Grasjebygg Blaklihøgda.
Risvollan Borettslag
Revisjon: 11.01.2019

Prosjekt nr: 2017082
Tiltakshaver: Risvollan BRL
Dato: 17.01.2019
Tegnet av: Kontr: C.Ø I.J.R.
Tegning nr: A5021
Tegning: Dimensjoner - garasjeanlegg

Tegning nr:
A5022

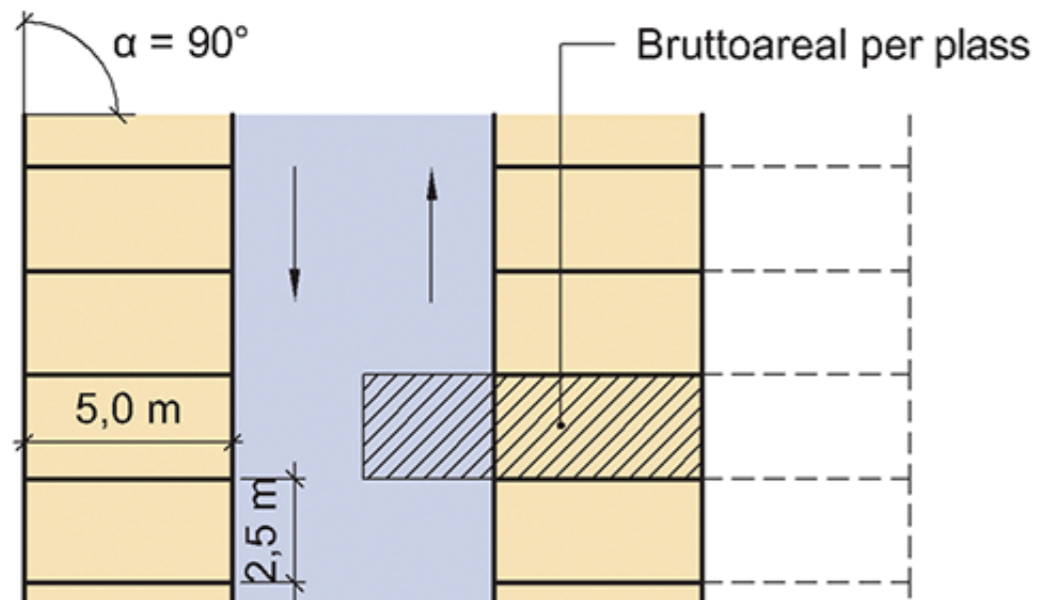
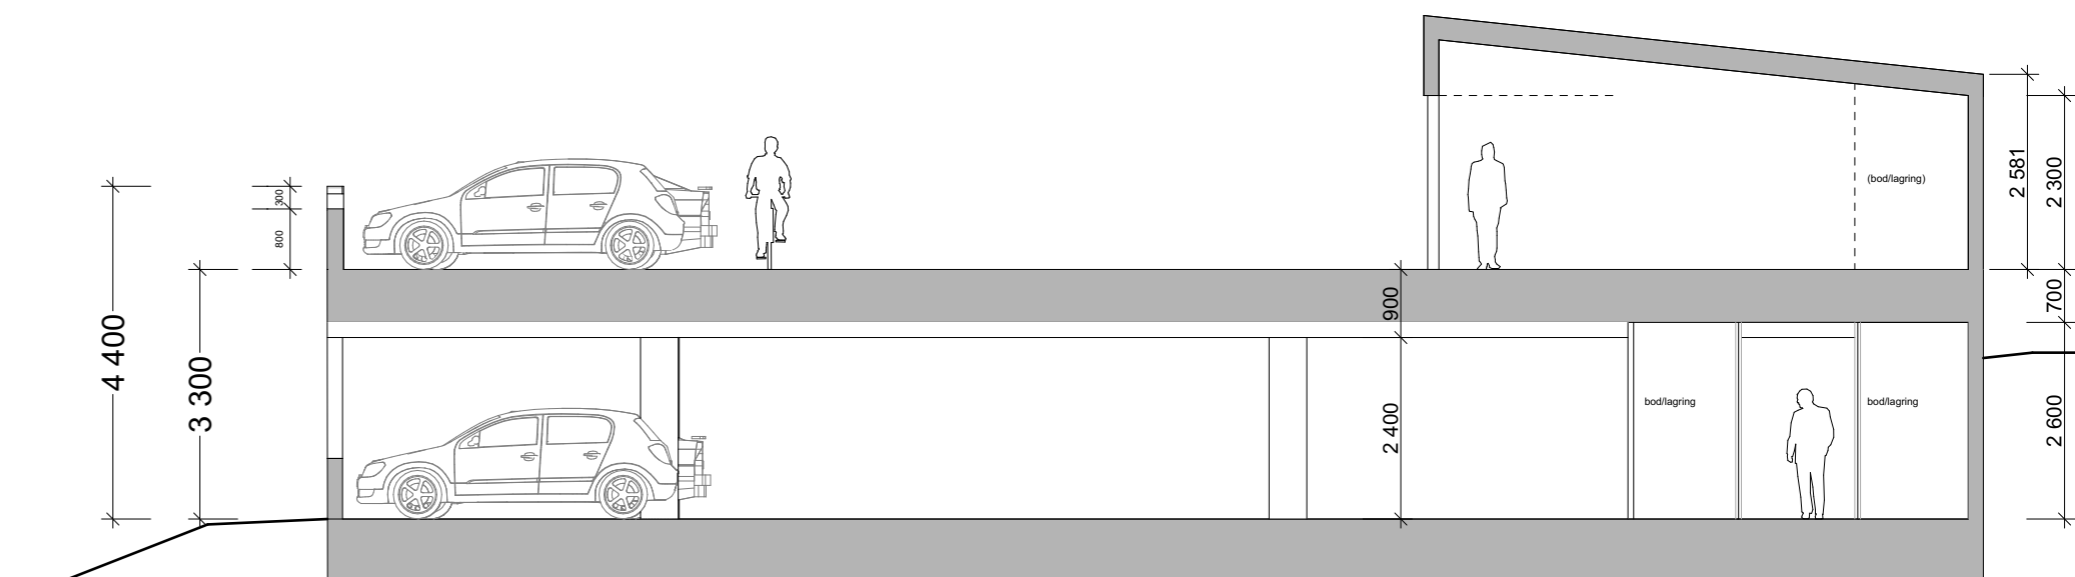
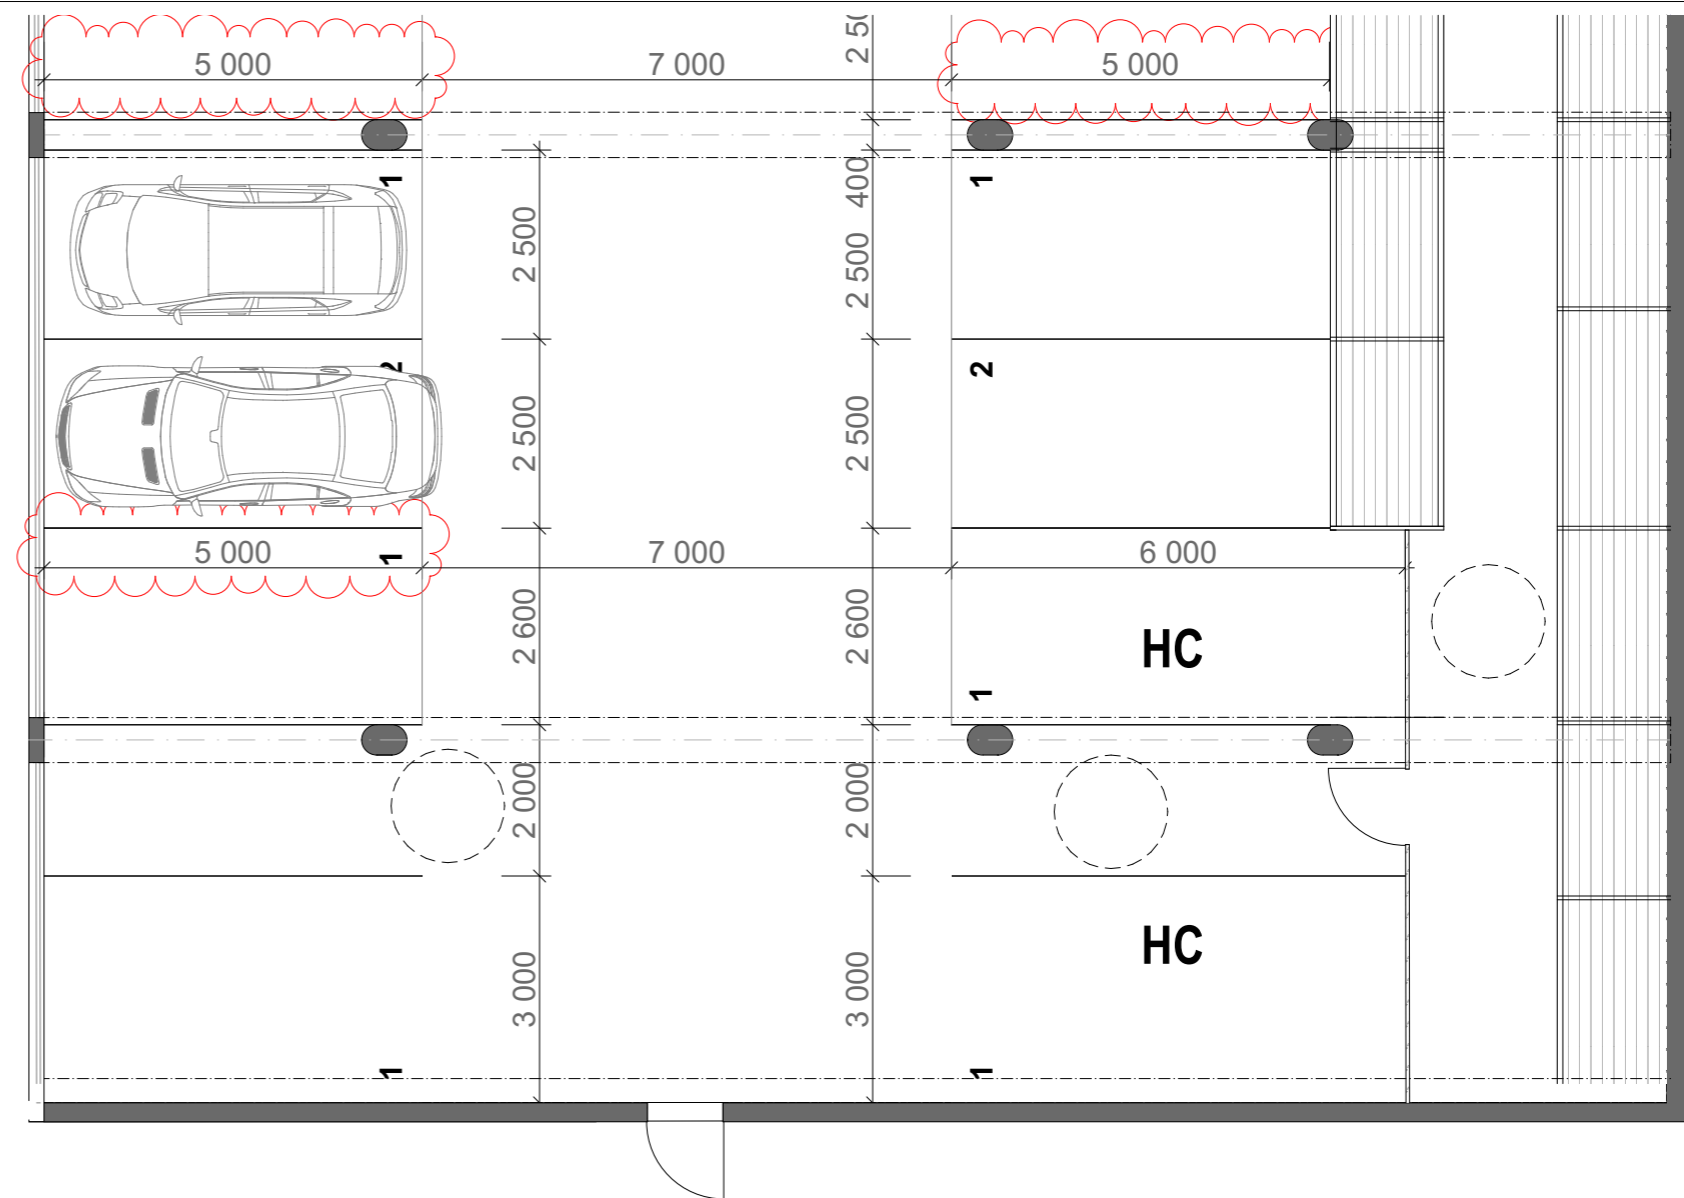
1. Lengde p-lass 5m (lengde HC-6m)

- 2. Min bredde 2,5m
- 3. Bodenenes plassering kan ikke endres grunnet behov for lufting gjennom yttervegger.
- 4. Antall HC-plasser, min. krav en per "anlegg" dvs garasje

Merknad:
HC-parkering dimensjonert iht. DIBK: "Universell utforming publikumsbygg"

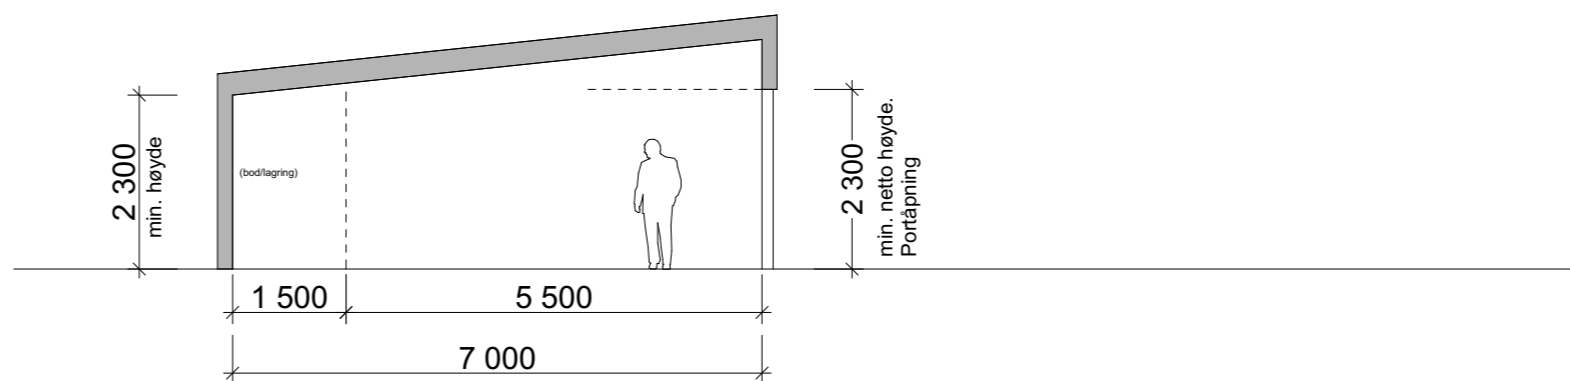
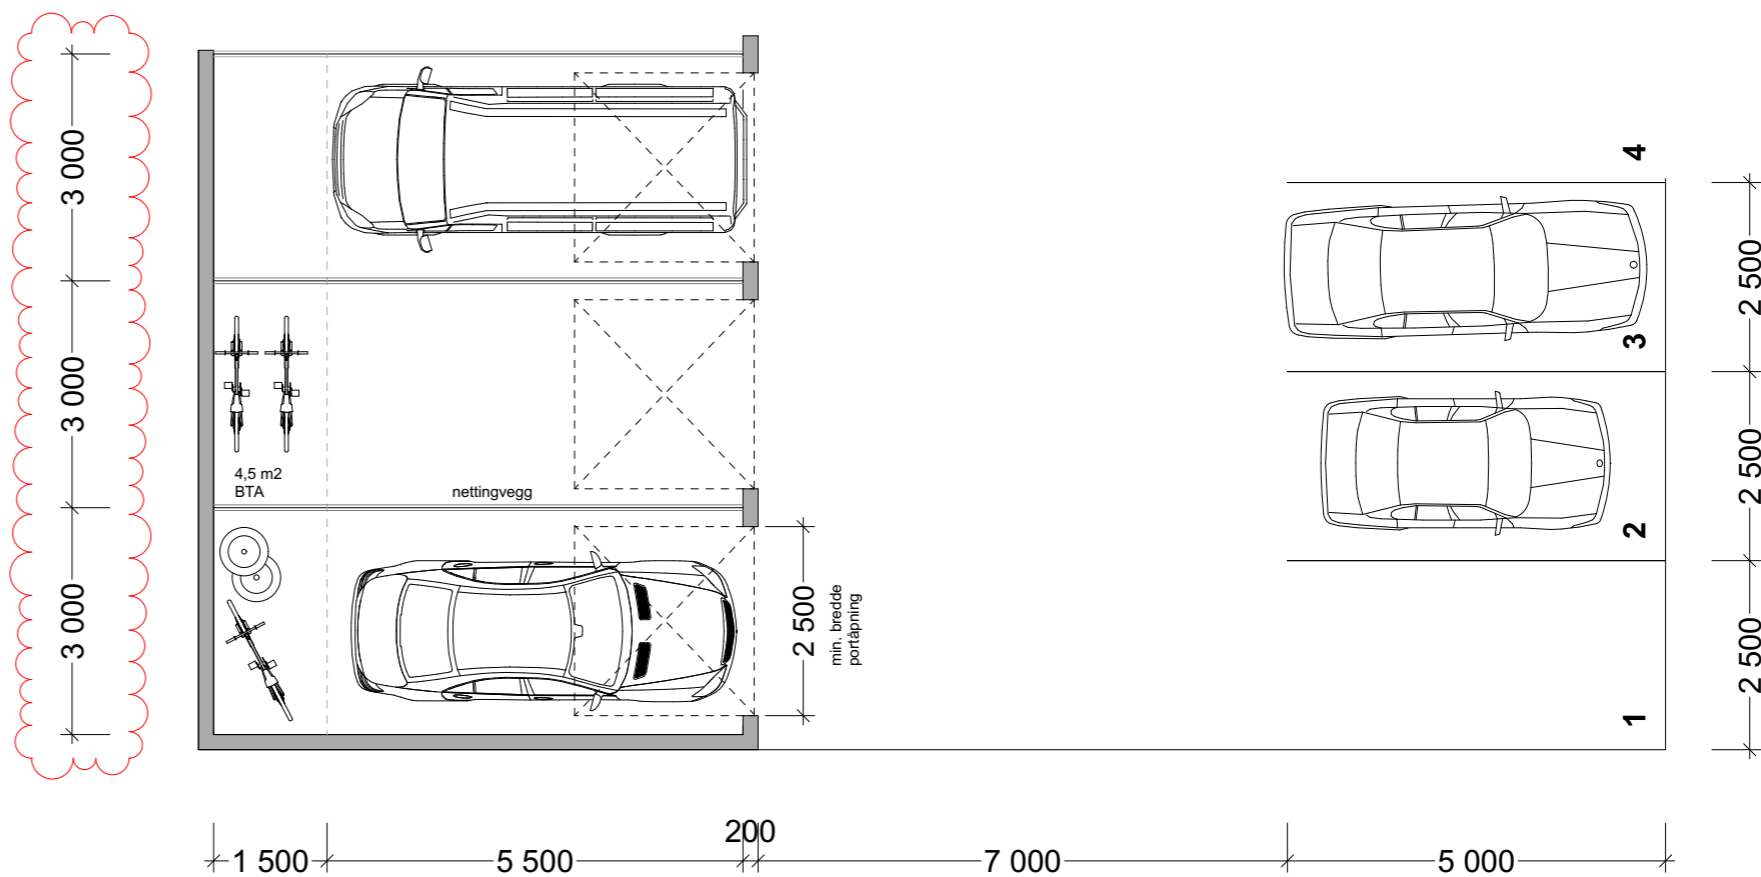
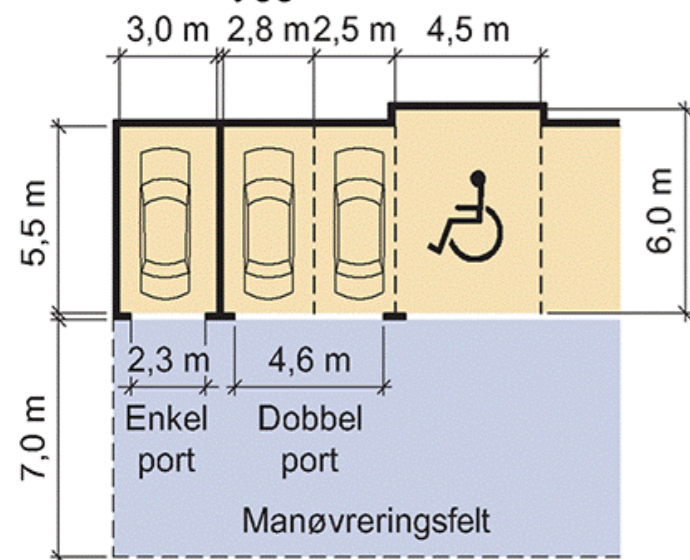
1. Lengde garasje plass inkl lagringsareal 7m
2. Bredder garasje plass c/c 3m
3. Nettingvegg mellom garasjeplasser
4. Min portmål; foreslås endret fra B x H: 2,3m x 2,3m til min 2,5m x 2,375m (referanse Hörmann leddport)
Dette gir fri bedde 2,5m og min fri høyde 2,3m

Ved. ev større bredde (ref.pkt 2), kan port bli bredere.
